Révision selon modalités simplifiées du Plan Local d'Urbanisme Commune de Terrasson-Lavilledieu (Dordogne)

Avis de l'autorité administrative de l'État compétente en matière d'environnement (article L121-10 du code de l'Urbanisme)

Avis PP-2014-014

Zonage du PLU avant et après la révision simplifiée (extrait de la notice de présentation)

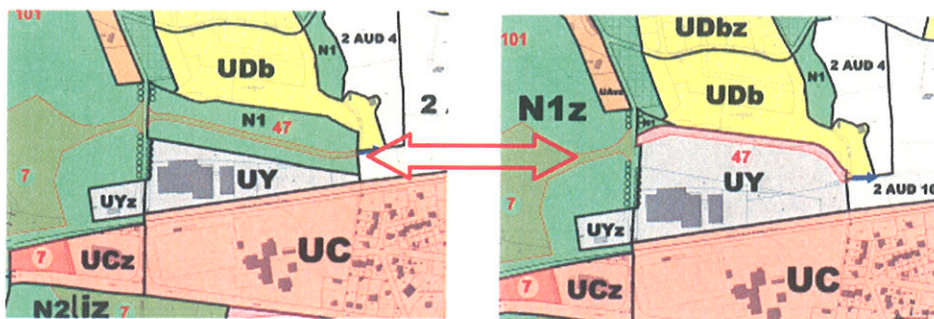
L'autorité environnementale note que l'extension de la zone UY concerne une surface d'environ 2,7 hectares, accolée à l'actuelle emprise du secteur UY, et correspond à la quasi-totalité de la zone N1.

La justification du changement de zonage n'appelle pas de remarque particulière ; en revanche les incidences de la suppression de ce secteur initialement classé en zone naturelle pour disposer d'un espace tampon entre le site de l'entreprise Fruisec et les secteurs à vocation d'habitat classés en zone UDb au nord ne sont pas suffisamment évaluées.

En effet, l'extension de l'activité est susceptible de générer une augmentation des nuisances sonores (manœuvres de camions, activité du site) dont il aurait fallu évaluer l'impact, eu égard à la proximité immédiate du secteur à vocation d'habitat UDb suite à cette évolution du zonage.

L'autorité environnementale recommande d'étudier la mise en place de mesures visant à maintenir certaines fonctions de zone tampon suite à la suppression de la zone N1 (par exemple : délimitation d'une zone non aedificandi, d'une bande végétale à préserver au titre de l'article L123-1-5-III-2° du code de l'urbanisme, d'un espace boisé classé, mesures anti-bruit,...).
